DIRECTIVA 2003/19/CE DE LA COMISIÓN

de 21 de marzo de 2003

por la que se modifica, adaptándola al progreso técnico, la Directiva 97/27/CE del Parlamento Europeo y del Consejo relativa a las masas y dimensiones de determinadas categorías de vehículos de motor y de sus remolques

Figura C

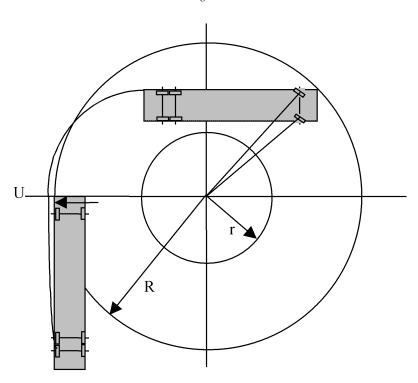
25) La figura C del punto 7.6.3 se sustituirá por la figura siguiente:

R = 12,5 m

r = 5.3 m

U = max. 0,6

Figura D

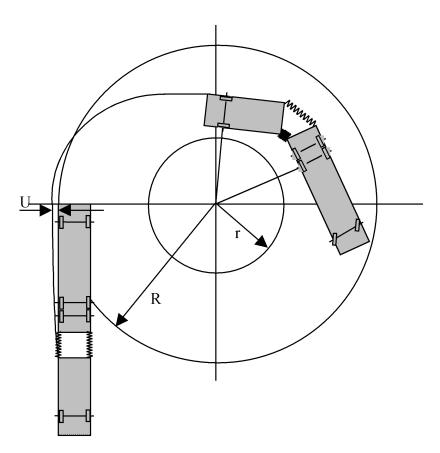
26) Se añadirá la siguiente figura D en el punto 7.6.3 después de la figura C:

R = 12,5 m

r = 5,3 m

U = max. 0,6
